Avis délibéré de l'Autorité environnementale relatif à la reconstruction du barrage de Vives-Eaux sur la Seine à Boissise-le-Roi et Boissise-la-Bertrand (Seine-et-Marne)

n°Ae : 2011-95

Résumé de l'avis

PLAN DE MASSE DU BARRAGE ET DE SES ABUTIS

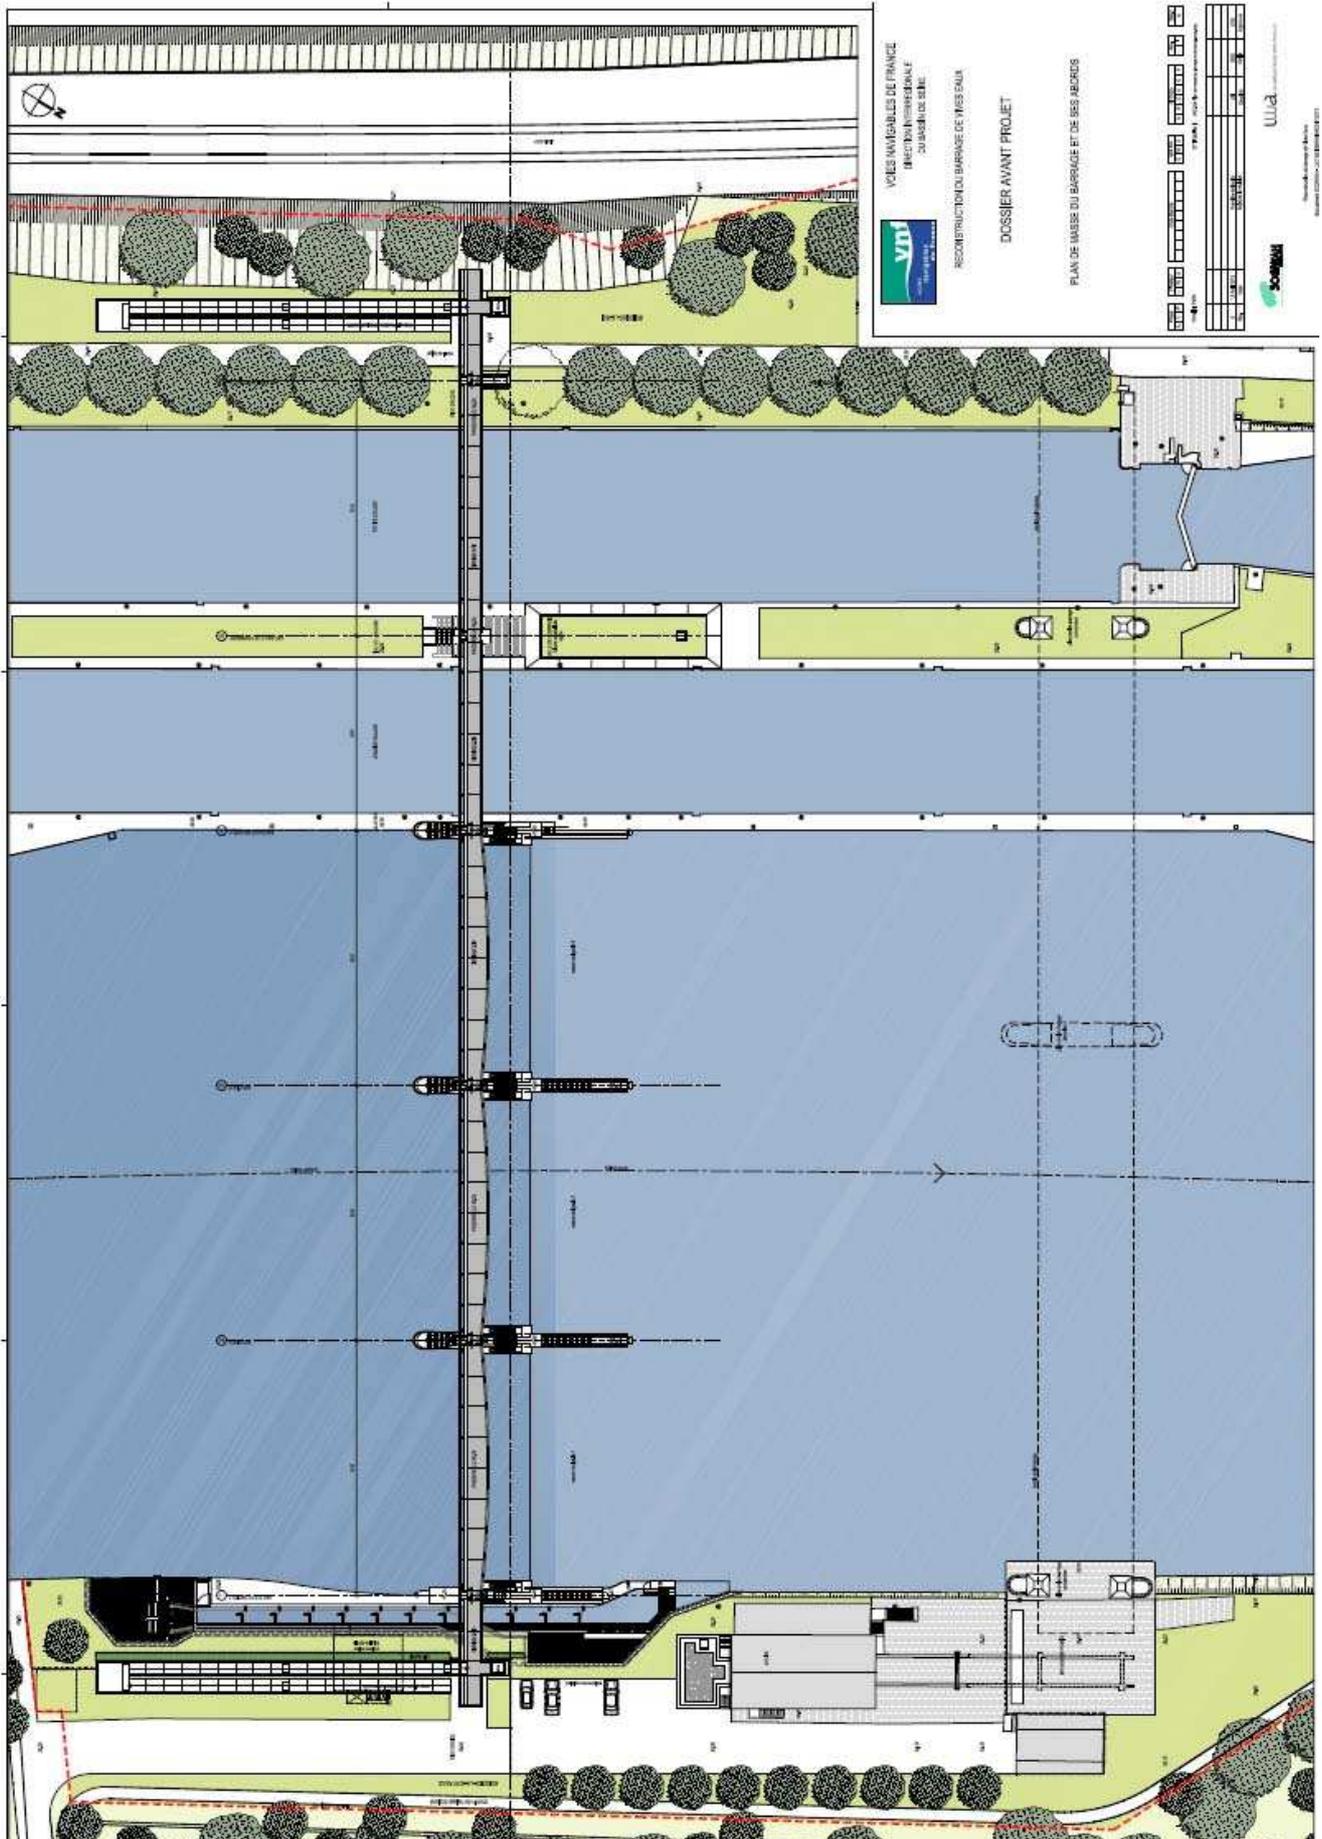
- a/ La reconstruction du barrage en amont de son emplacement actuel abaissera le niveau d'eau d'une hauteur équivalente à la hauteur de la chute (2,71 m) en aval du nouveau barrage sur la distance qui le sépare de son emplacement actuel, soit environ 70 mètres. L'étude d'impact ne décrit pas l'effet de cet abaissement.

L'Ae recommande de compléter l'étude d'impact par une présentation des effets de l'abaissement du niveau d'eau en aval du nouveau barrage sur les berges du cours d'eau, sur le niveau des nappes et sur la végétation voisine, notamment en rive droite où se trouve un espace boisé.

- b/ L'étude d'impact ne comporte pas de présentation substantielle des effets du projet sur le paysage alors que des arbres qui marquent le paysage (arbres d'alignement en rive droite, et quelques beaux spécimens en rive gauche) sont susceptibles d'être affectés et que la future passerelle sera visible de loin.

- des arbres affectés par le projet, y compris lors du chantier,
- de l'aspect (mat, brillant ?) et des teintes des matériaux du barrage et de la passerelle, ainsi que par des montages photographiques permettant au public d'apprécier leur insertion dans le site.
